2. 主概念の今後の研究開発の進むべき方向

当委員会は、現在の知見で実用施設として実現する可能性が最も高いと考えられる概念であり、今後研究開発を特に進めるべきものとして、ナトリウム冷却高速増殖炉（MOX 燃料）、先進湿式法再処理、簡素化ペレット法燃料製造の組み合わせを「主概念」として選択した（図 1-2-1 及び図 1-2-2 参照）。

図1-2-24 原子炉容器内のナトリウム自由液面からのカバーガス巻き込み

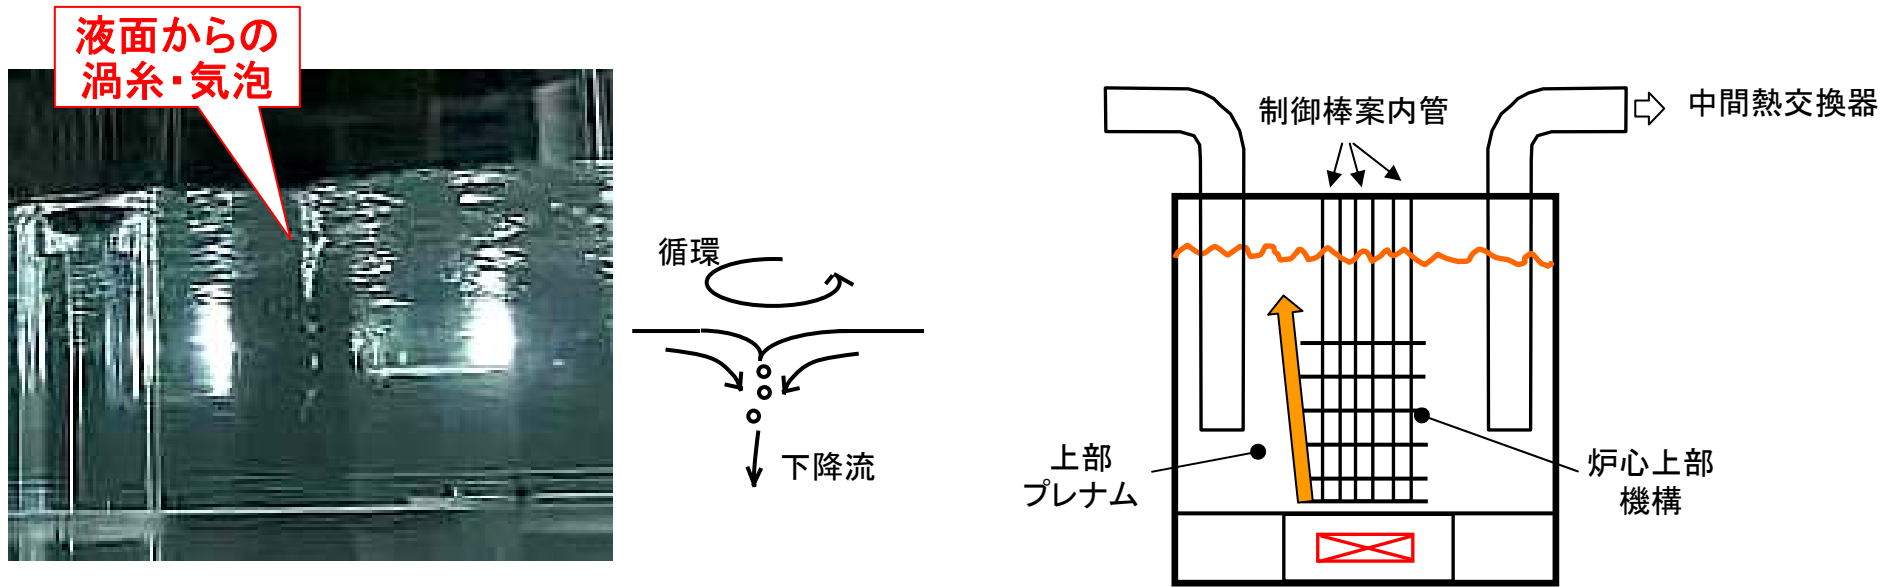
また、原子炉容器上部プレナム内のナトリウムの流速が速い設計となっている。このため、原子炉容器内のナトリウム自由液面（表面）から渦流によってカバーガスを巻き込む（カバーガス巻き込み）可能性が高くなる傾向にあると考えられる（図1-2-24参照）。

ナトリウムの自由液面から巻き込んだガスが、炉心冷却材の主流に入り、炉心燃料領域を通過するとなれば、正の反応度効果や燃料ピンの冷却を阻害する効果の発生が懸念される。このため、原子炉容器内でガス巻き込みを防止するために、二重デッドプレートという整流効果を持つ構造物を上部プレナム部に設置し、ガス巻き込みを抑制する方策が提案されている（図1-2-25参照）。しかし、反応度の上昇は原子炉に重大な影響を与える可能性があることから、ガス巻き込みが工学的に十分抑制できるものであるかどうかなど、安全性に関連して十分な検討を行うことが必要であると考えられる。

図1-2-27 高流速・大口徑配管内流動

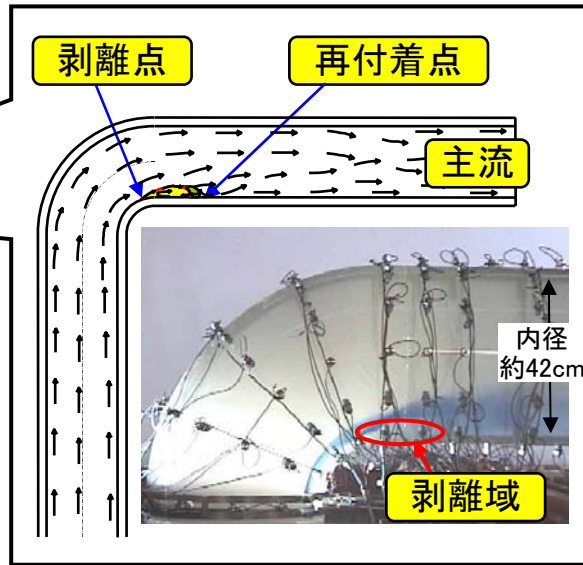
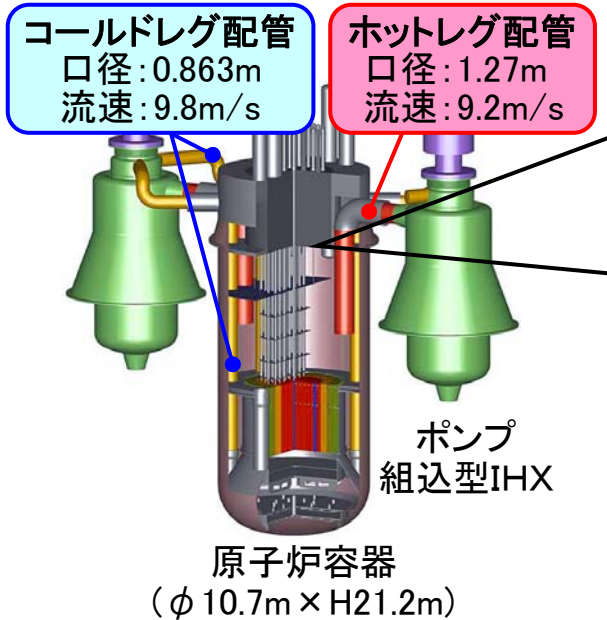
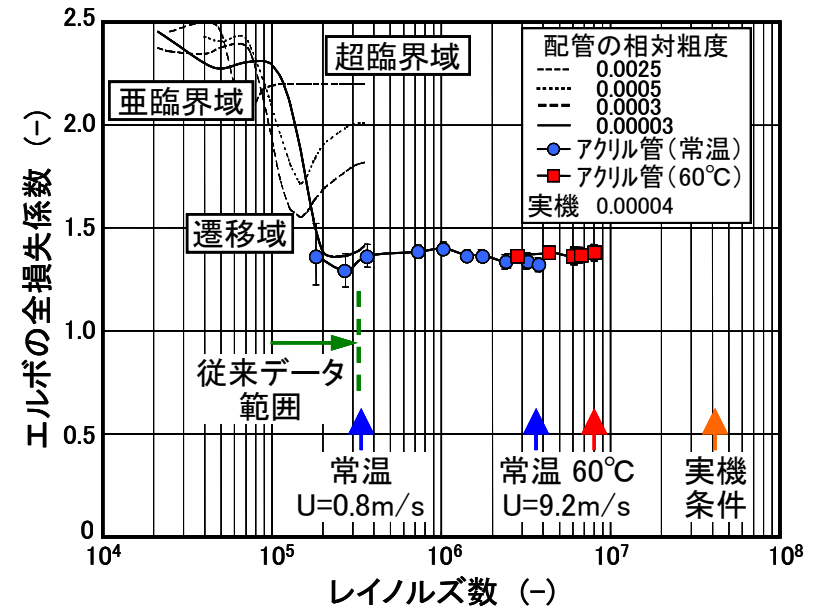
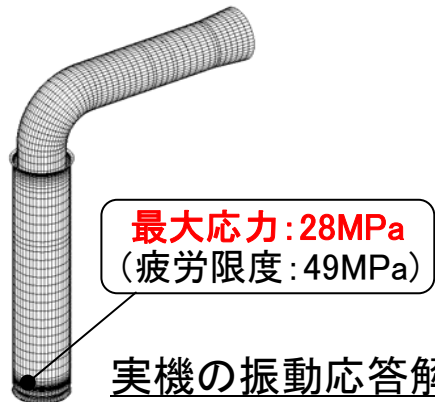
また、150 万 kWe の出力で冷却系を 2 ループ構成とするため、配管口径と冷却材流速を従来の設計と比べ大きなものとしている。このような大口徑で高流速となる配管では、流れの乱れとそれに伴う振動が課題となる。これに対応し、FS フェーズⅡでは既に、実機の 1/3 縮尺試験装置を用いて水流動試験を行い、エルボ部を含む配管内の流動と振動特性を確認している（図 1-2-27 参照）。

しかし、振動特性については実機に近い条件での確認、及びキャビテーション（発泡現象）やエロージョン（流れによる配管材料の減肉現象）などの流動特性に対する確認を行うことが必要であると考え（図 1-2-28 参照）。また、大口徑のわりに管厚が薄い配管であり、配管の製作性や配管支持のあり方についても検討を要すると考える。

図1-2-29 中間熱交換器伝熱管摩耗防止
(1/4スケール振動伝達試験・解析による設計手法開発)

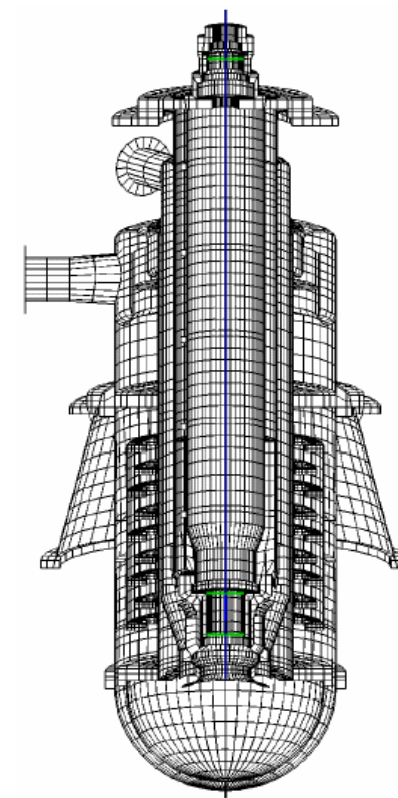
しかし、従来、高速回転機器である主循環ポンプについては振動を防止するために剛構造の設計がなされ、また、熱交換器については、伝熱管部分に薄肉の材料を使用することから振動に弱くなるため、振動の発生源から分離した設計としている。主循環ポンプ組込型中間熱交換器の設計においては、この相矛盾する設計の要求を一体の機器に持ち込むという点でこれまでにないものである。このため、両機器の合体に伴って要求される構造健全性判断条件、運転時の制限条件、等の新たな設計制限条件を把握した上で、十分な試験や解析評価を行うことが必要であると考ええる。

図1-2-30 主循環ポンプ組込型中間熱交換器の検査性について

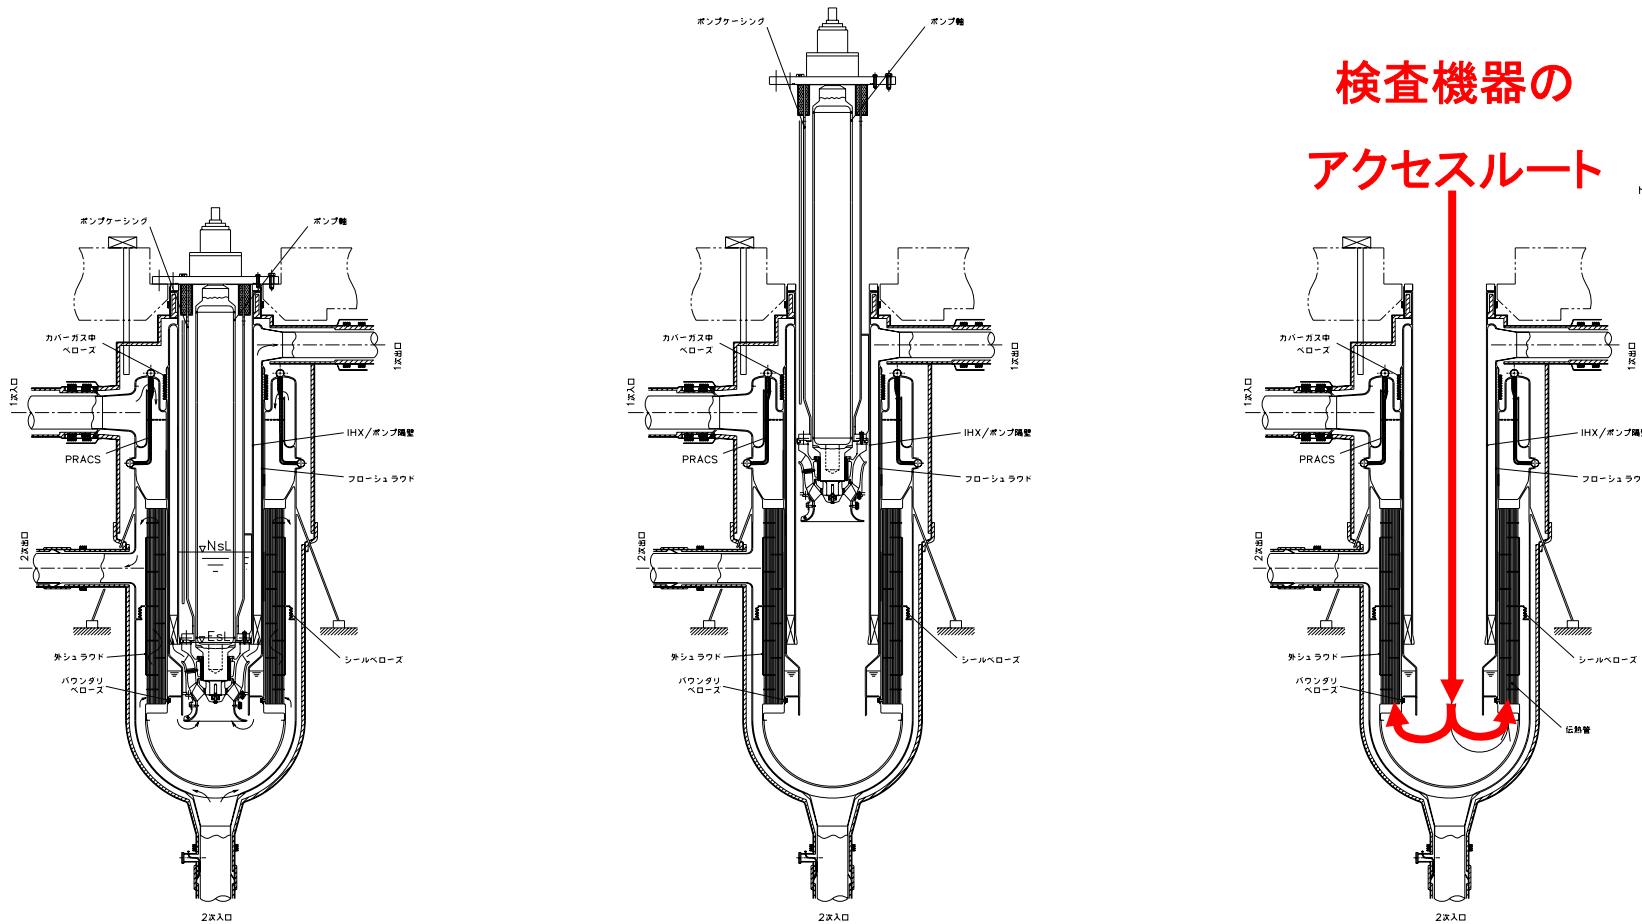
機器を実用化するには、検査性も重要な要素である（図 1-2-30 参照）。特に、主循環ポンプ組込型中間熱交換器はこれまでにない革新的な技術であり、また、原子炉の一次系を構成する重要な機器であることから、検査性に関しても十分な配慮をした開発を行うことが必要であると考ええる。

図1-2-31 連続晶析装置の研究開発

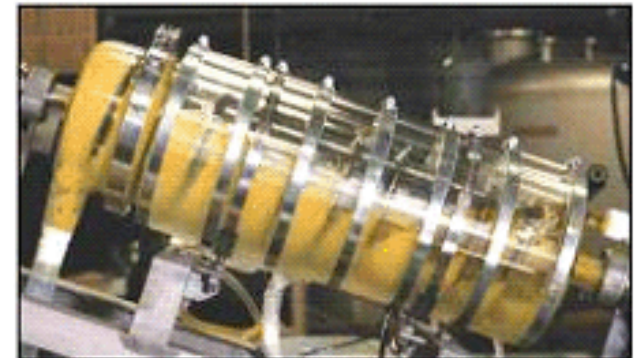
これまでに、小規模ではあるがホット試験を行い、プルトニウムの挙動、FPの挙動の確認が行われている。しかし、革新的な技術であり、今後、さらに溶液から固体を析出する非均質プロセスとしてTRU、FP挙動に係わる基礎的なデータの充実、ウラン回収率の安定性、制御性などに関する検討を行うことが必要であると考え（図1-2-31参照）。

晶析法は固相と液相が共存するプロセスであるが、固相と液相が共存する場合には機器の規模が大きくなるとプロセス内で不均一性の問題が顕在化する可能性が高い。このため、大型機器を用いて基礎的なデータの拡充を図るなど、機器の大型化に配慮した研究開発が必要であると考え。また、①ヨウ化パラジウム、モリブデン酸ジルコニウムなど溶液条件の変化により固相を生成する化学種が与える影響、②ウラン濃度の上昇に伴う配管閉塞の懸念、などを考慮した機器開発が必要であり、その有効性を確認するためには、実際の使用済燃料を用いた工学規模での試験を行うことが必要であると考え。

図1-2-32 遠心抽出器の研究開発

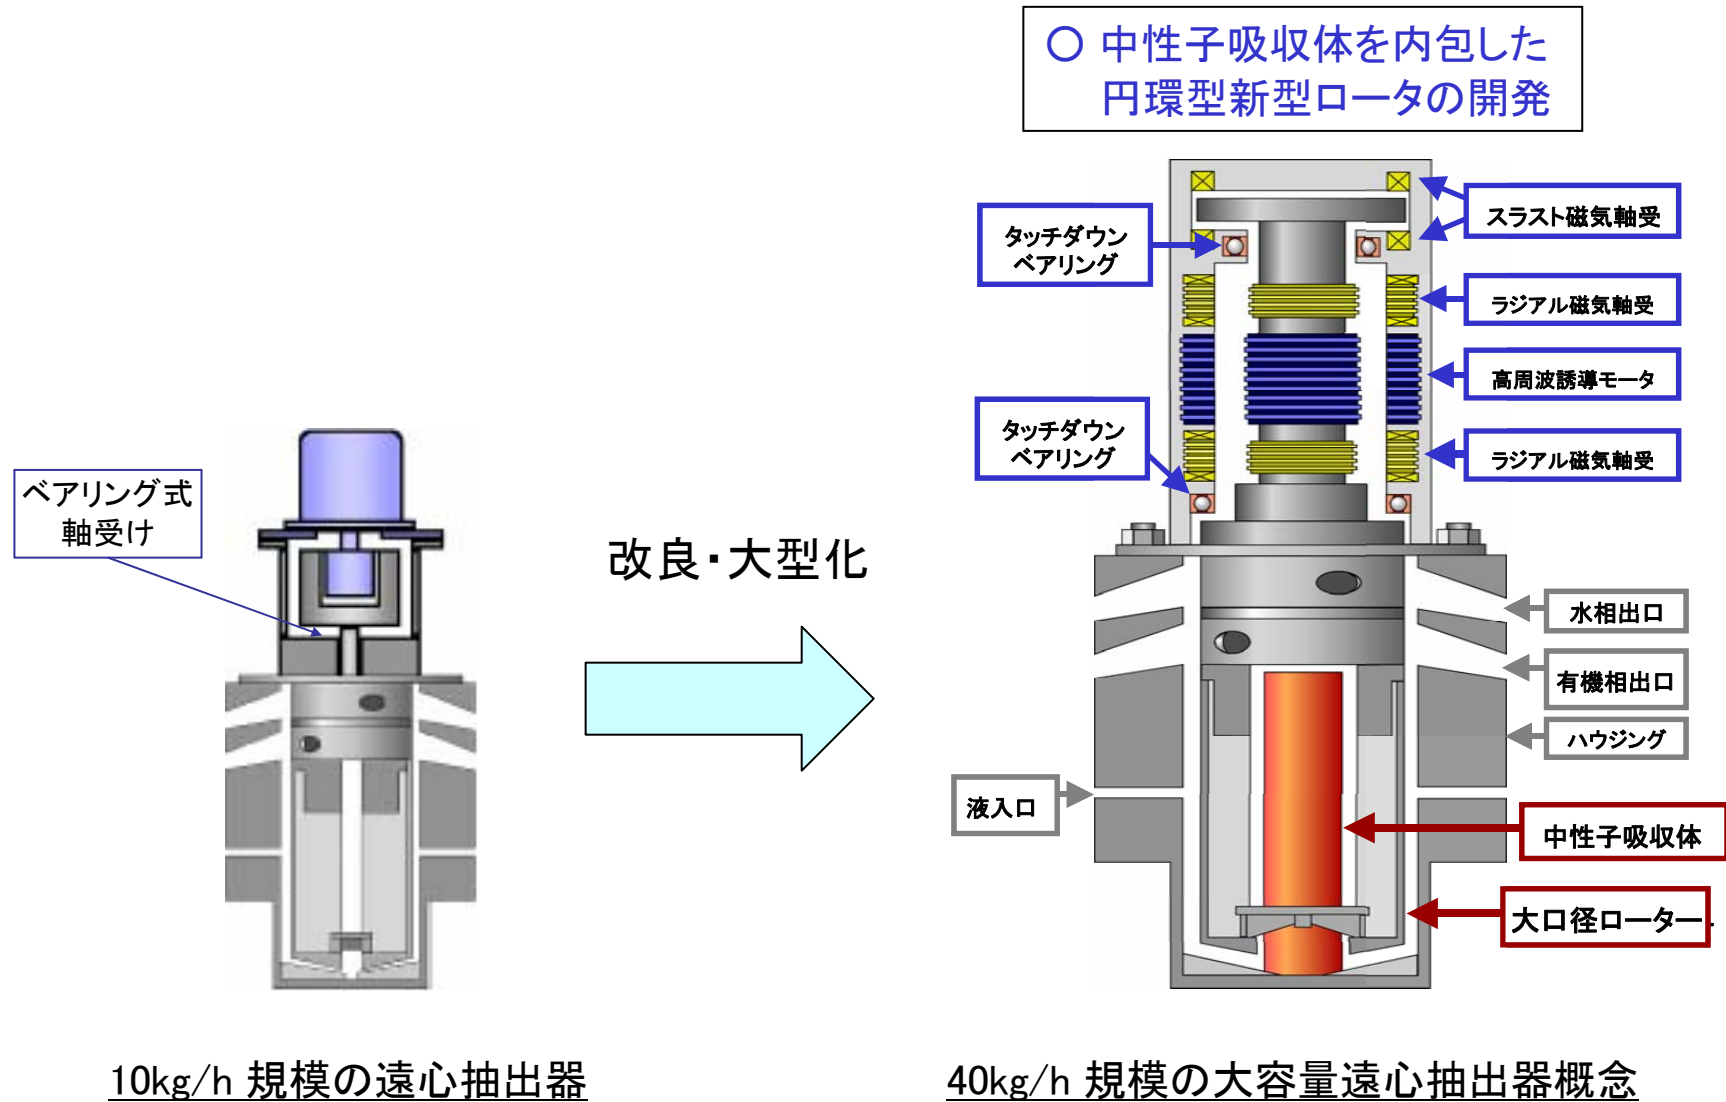
既に、ロータ部の直径が 8cm 相当の遠心抽出器による試験が行われている。さらに遠心抽出器を大型化する場合を想定し、安全性の観点からロータ部の内側に中性子吸収体を挿入することが提案されている。

しかし、吸い込み部分の形状はノウハウが多い部分であり、ロータ部の内側に中性子吸収体を挿入した場合に生じる吸い込み部分への影響については、慎重な検討を行うことが必要であると考え（図 1-2-32 参照）。

図1-2-33 抽出クロマトグラフィ装置の研究開発

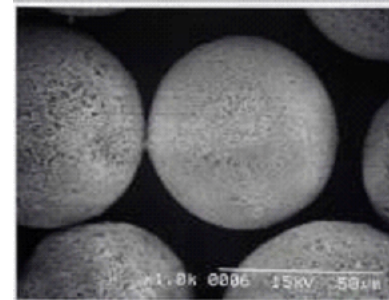
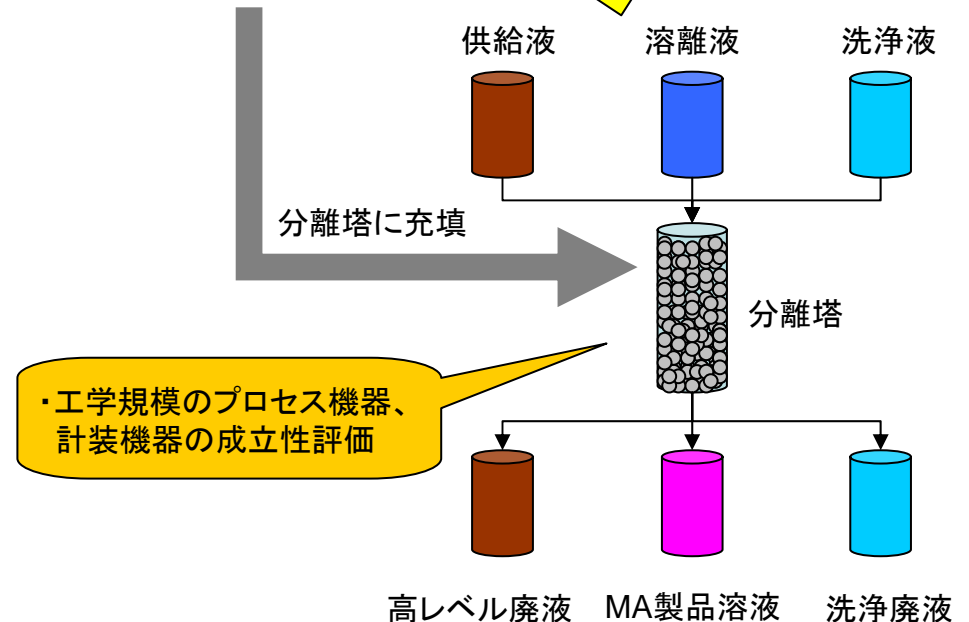
溶媒抽出法と比べて抽出クロマトグラフィ法では利用する溶媒の量が少ないことから廃溶媒発生量の低減効果などが期待できると考えられ、この導入を目指して研究開発を行うことは妥当と考える。しかし、抽出剤に関しては CMPO 抽出剤以外の使用も考えられ、より環境適合性や経済性などに優れた抽出剤の研究開発を行い、比較検討を行うことが必要であると考え（図 1-2-33 参照）。また、抽出剤を担持する材料や抽出剤溶出対策に関する検討が必要であると考え。さらに、クロマトグラフィ装置は分析設備としては実績があるものの、分離のための工業用大型施設としての実績はないことから、工業用大型施設として必要とされる要件を満足できる設計について、今後とも検討が必要であると考え。

図1-2-34 将来の軽水炉使用済燃料の再処理への
従来型 PUREX 法の適用と先進湿式法の適用の比較

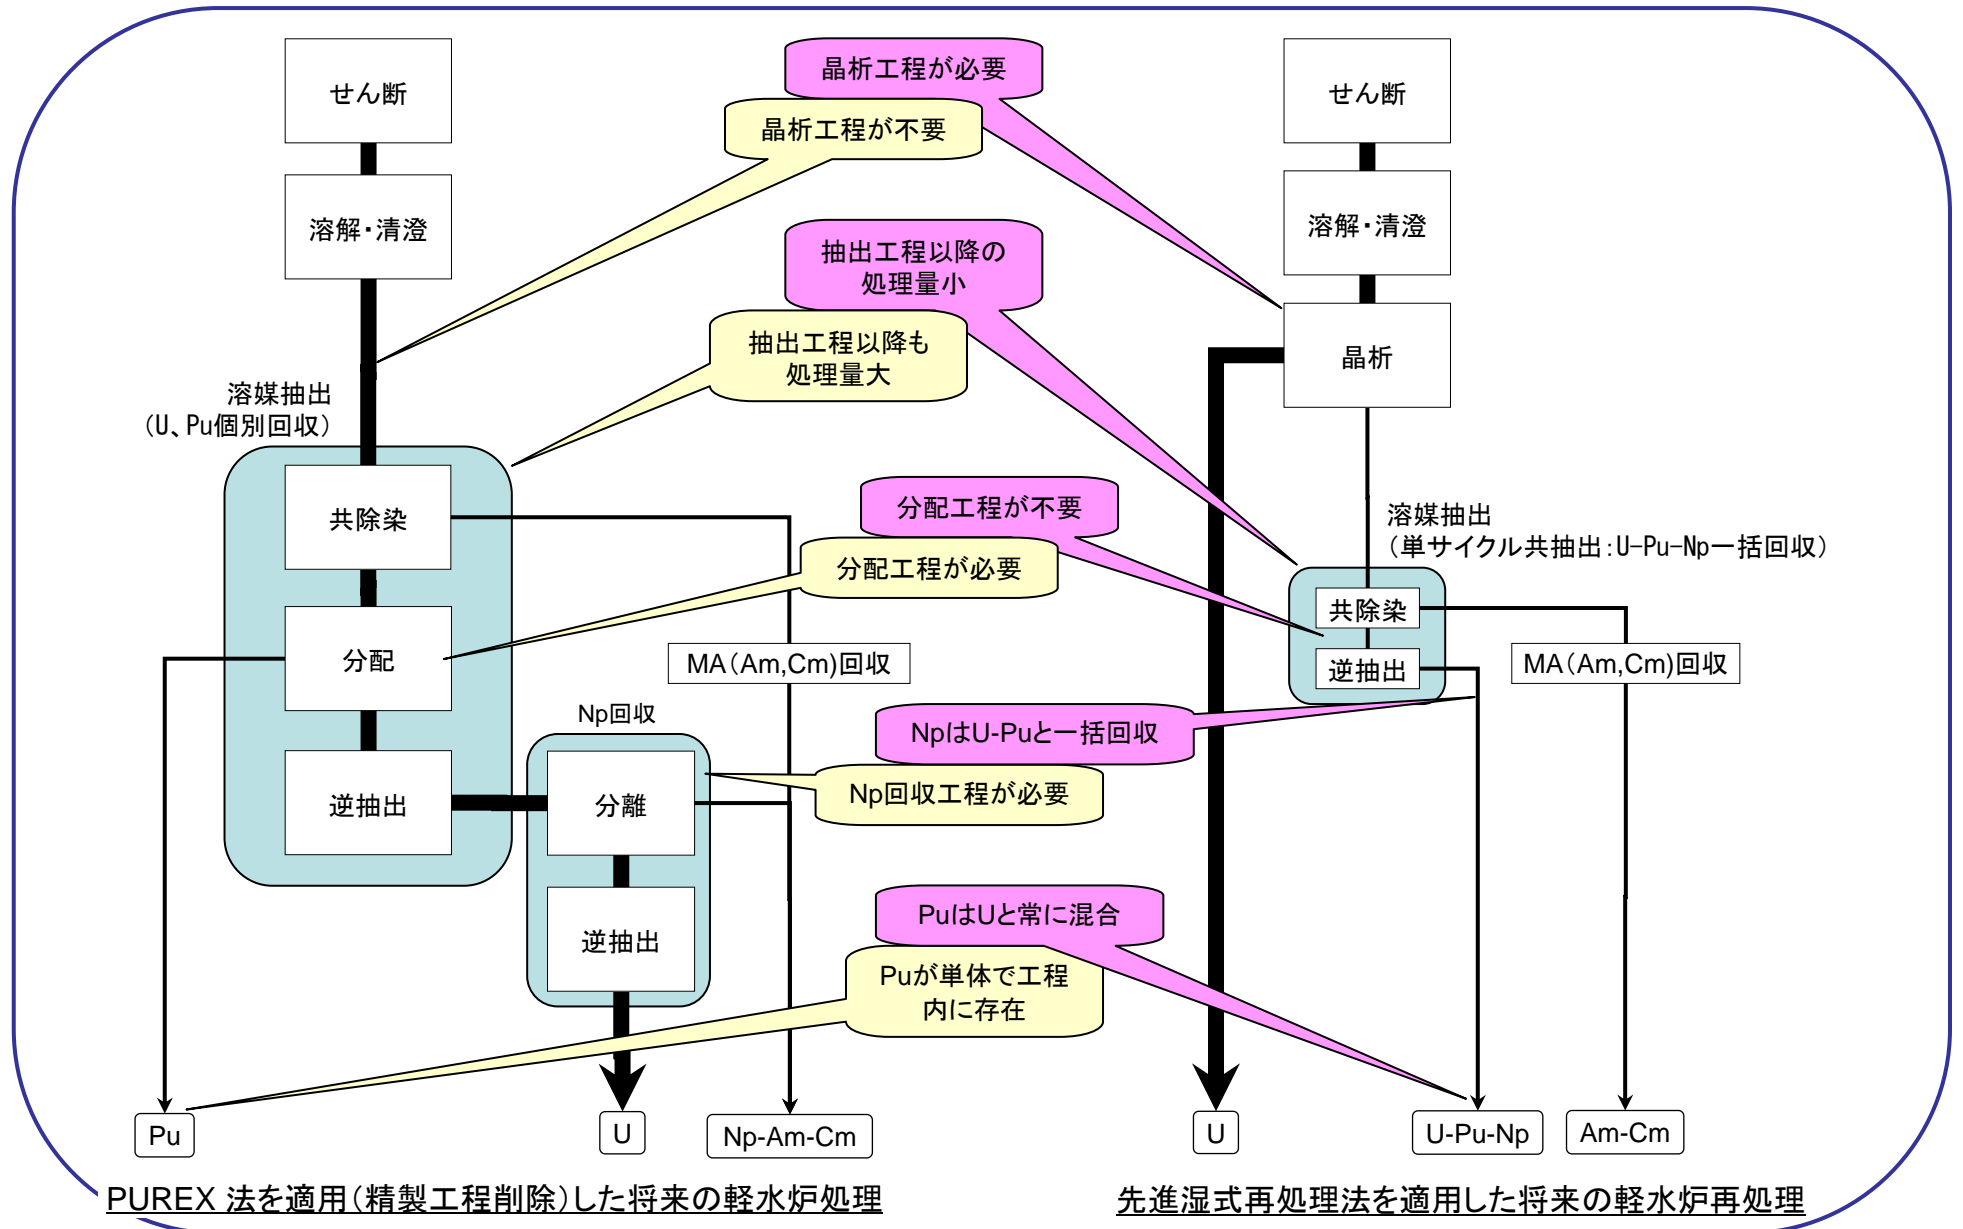
晶析法で回収されたウランには、FP や TRU の一部が多く含まれ（「低除染」と呼ばれている。）、このため放出される放射線量や発熱量が多く、取り扱いがこれまでより困難になることから、回収ウランの貯蔵にも配慮が必要になる。このため、晶析法を将来の軽水炉燃料再処理に採用する場合には、軽水炉燃料再処理からの大量の回収ウランについて、その除染係数をどの程度とすべきかなど検討が必要と考える。また、回収ウランの除染係数を設計要求として設定するにあたっては、軽水炉サイクルを含む燃料サイクル全体を視野に入れて評価することが必要であると考え（図 1-2-3 4 参照）。

表1-2-7 米国が開発しているUREX法によるウラン分離回収技術の特徴

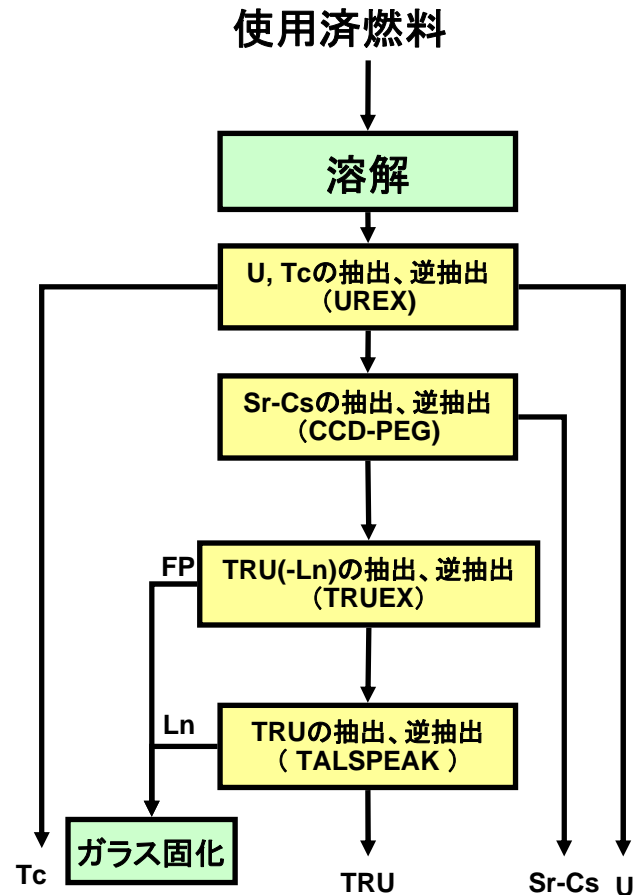
なお、米国が将来の再処理工程として検討している UREX 法（溶媒抽出法の一つ）では、回収ウランの除染係数について、回収ウランの処分をも見据え、低レベル放射性廃棄物と同等の処分が可能な放射能レベルに設定することを検討していると言われている（表 1-2-7 参照）。回収ウランの除染係数の妥当性については、我が国と米国ではウラン資源に対する考え方が異なり、技術的側面からのみで判断すべきではないと考える。軽水炉燃料からの回収ウランの活用方法に関する議論などが必要であり、これに基づき設計要求の見直しが要請される可能性があることに留意すべきと考える。
